**Всемирный форум для согласования правил
в области транспортных средств****168-я сессия**

**Соглашение 1958 года – Рассмотрение
проектов поправок к существующим
правилам, представленных GRSG****Предложение по поправкам серии 07 к Правилам № 107
(общая конструкция городских и междугородных
автобусов)****Представлено Рабочей группой по общим предписаниям,
касающимся безопасности***

Рис. 10
Расстояния для огневого испытания № 2

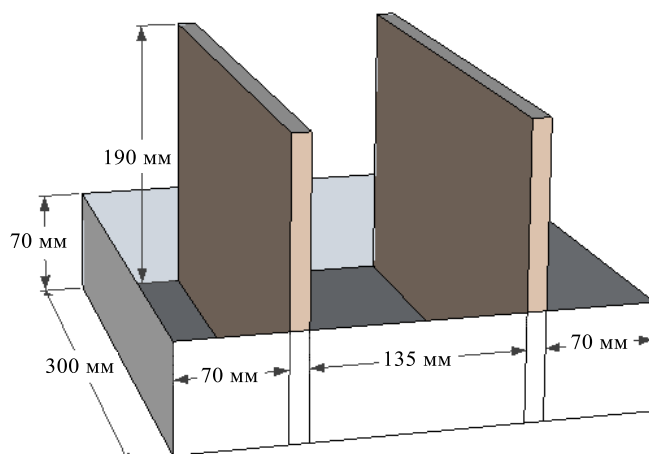
1.10.2 Квадратные поддоны для пожара пролива с негорючими плитами и прямоугольные поддоны для пожара пролива размещают согласно сценариям испытаний, указанным в добавлениях 2–4. На рис. 10 показаны размеры для огневого испытания № 2. Огневое испытание проводят перпендикулярно длинному краю испытательного устройства.
